设计修改通知单

重庆市工程设计院 Chongqing Engineering Design Institute	工程编号	CGY03-2020-150	变更编号	JZ-01	
	专业	建筑	日期	2022.09	
	项目负责	陈小娟	设计	李悦	
建设单位	三明市梅列区徐碧街道徐碧村村民委员会	专业负责	陈小娟	校对	张柏全
工程名称	贵溪嘉源（三明市贵溪洋I-13地块）	单项工程	3#楼

3#楼一层局部平面（变更前）

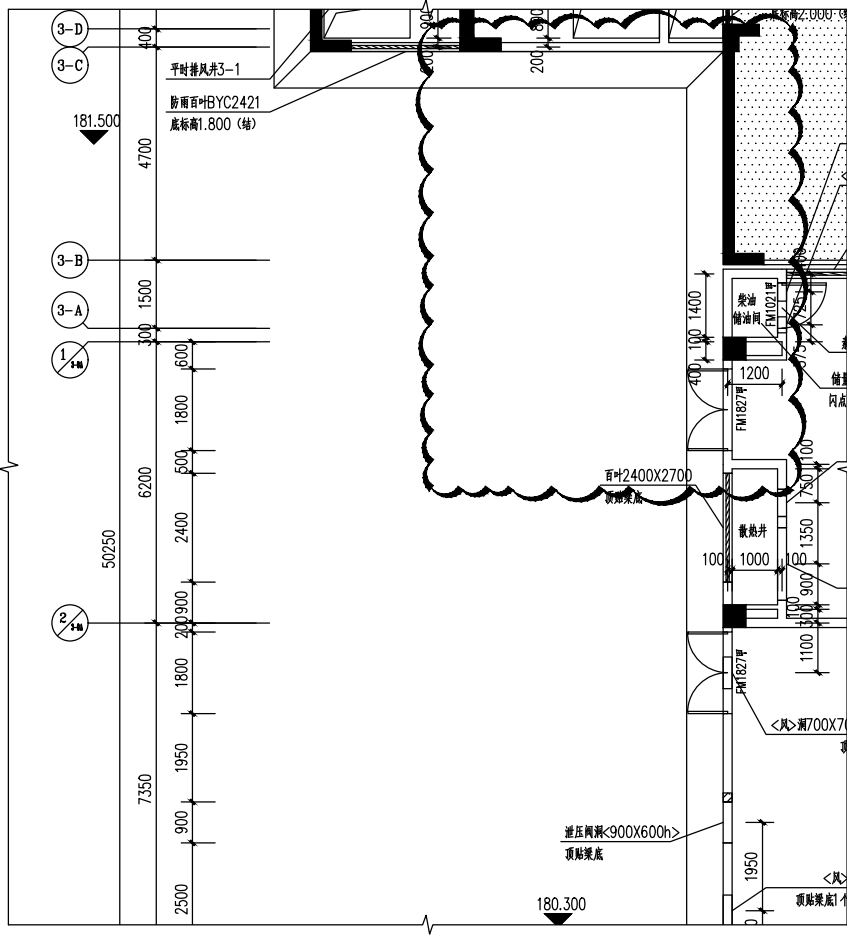
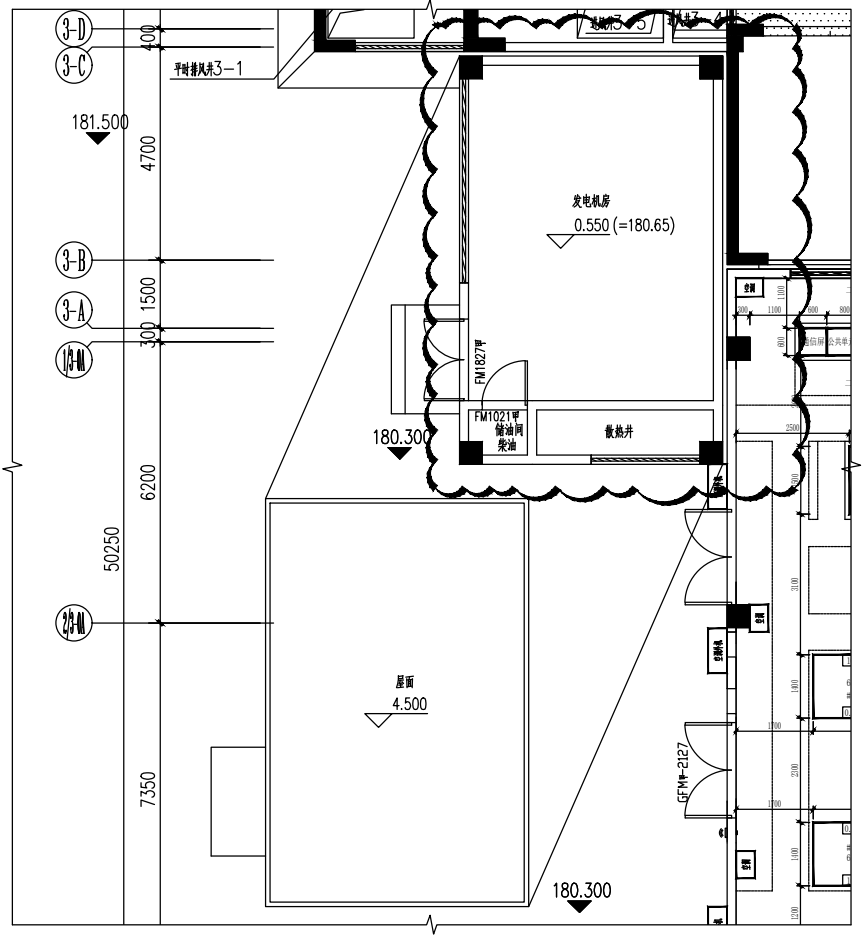
1、因供电局变配电室深化设计后占用了原发电机房的空间，现在3号楼如下位置补设一个发电机房：

3#楼局部总平面图 (变更前)

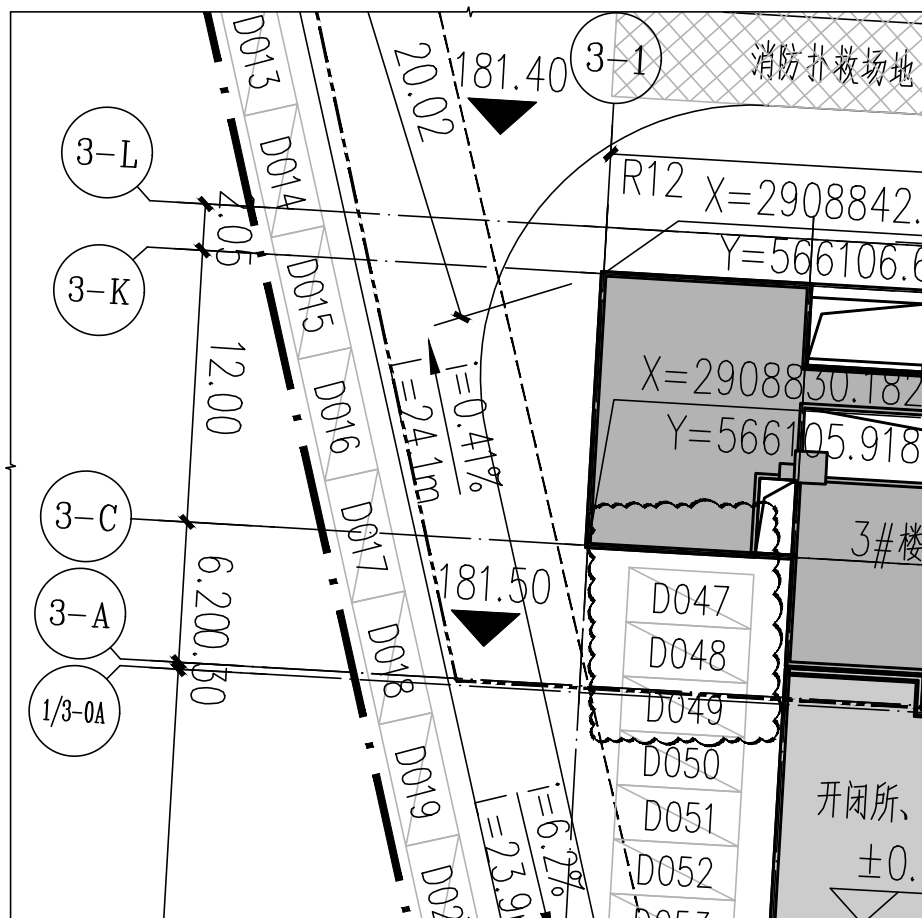
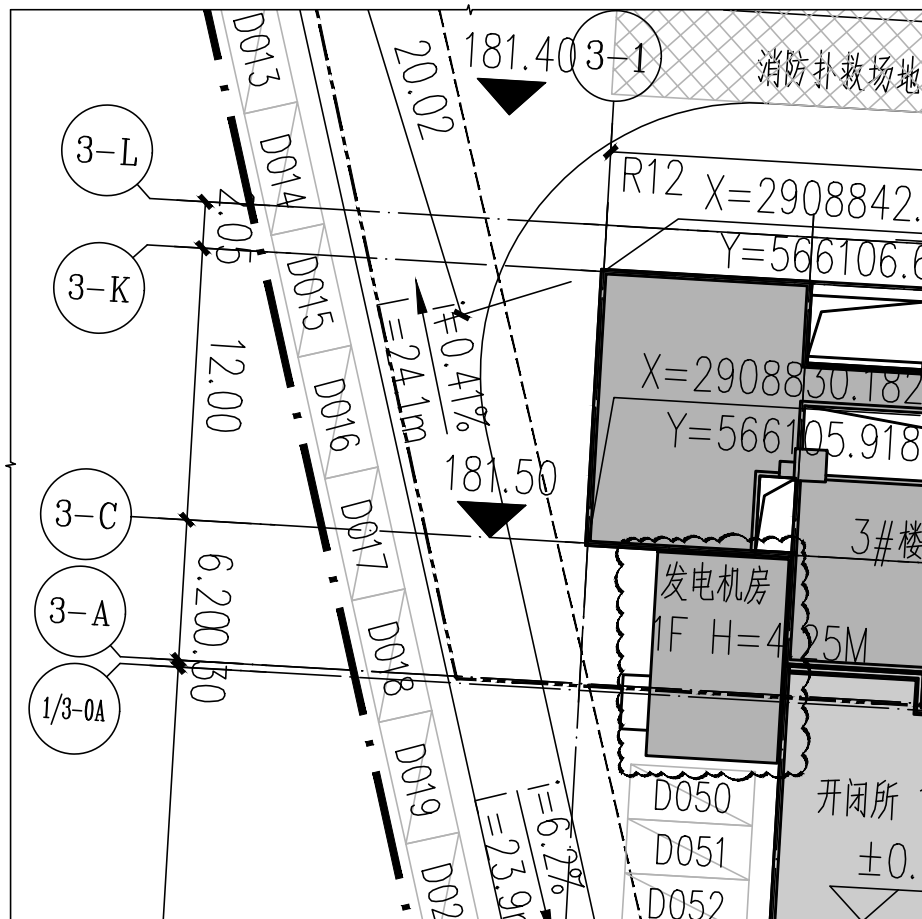
1、因供电局变配电室深化设计后占用了原发电机房的空间，现在3号楼如下位置补设一个发电机房：
